POR MEDIO DE LA CUAL SE NIEGA UN PERMISO DE VERTIMIENTOS Y SE TOMAN OTRAS DETERMINACIONES

EL SUBDIRECTOR DE RECURSOS NATURALES DE LA CORPORACIÓN AUTÓNOMA REGIONAL DE LAS CUENCAS DE LOS RÍOS NEGRO-NARE “CORNARE”, en uso de sus atribuciones legales y delegatarias y

Que mediante Auto de trámite se procedió a declarar reunida la información para decidir sobre la información presentada por el señor **FABIO ANDRES RENDON HURTADO**, identificado con cédula de ciudadanía número 1.110.459.774, en calidad de propietario, para el sistema de tratamiento de las aguas residuales domésticas (ARD), en beneficio del proyecto “**MALL**

COMERCIAL", a desarrollarse en el predio identificado con FMI número 020-198156, ubicado en la vereda La Compañía, del municipio de San Vicente, Antioquia.

Figura 1. Plano general STARD.

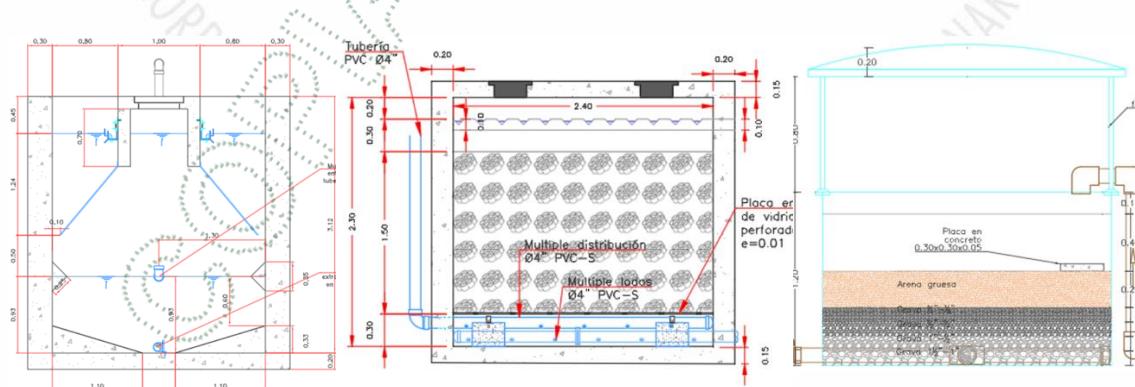
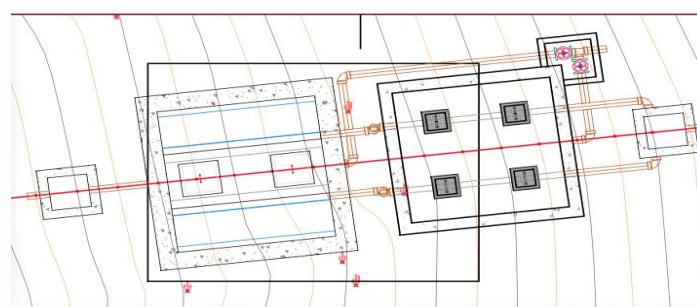
Nota: es necesario implementar trampas de grasas independientes para los restaurantes y la cocina del hotel, teniendo en cuenta que sólo se presenta una trampa de grasas en el sistema de tratamiento. Por otra parte, no se remite respuesta respecto al manejo del agua en los jacuzzis.

Nota: en las memorias de cálculo y en los planos no se presenta el diámetro de la tubería y la profundidad de socavación.

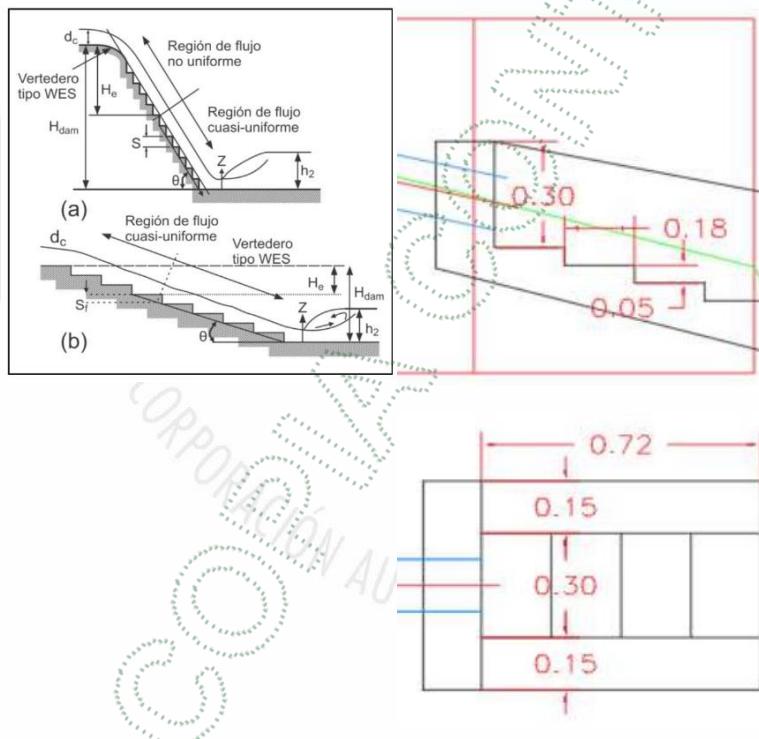
- No se soporta adecuadamente en literatura y normas técnicas las concentraciones del vertimiento sin tratamiento, toda vez que, la información presentada en la evaluación ambiental del vertimiento de la caracterización del agua residual doméstica sin tratamiento no corresponde con la relacionada en los escenarios de modelación del vertimiento:
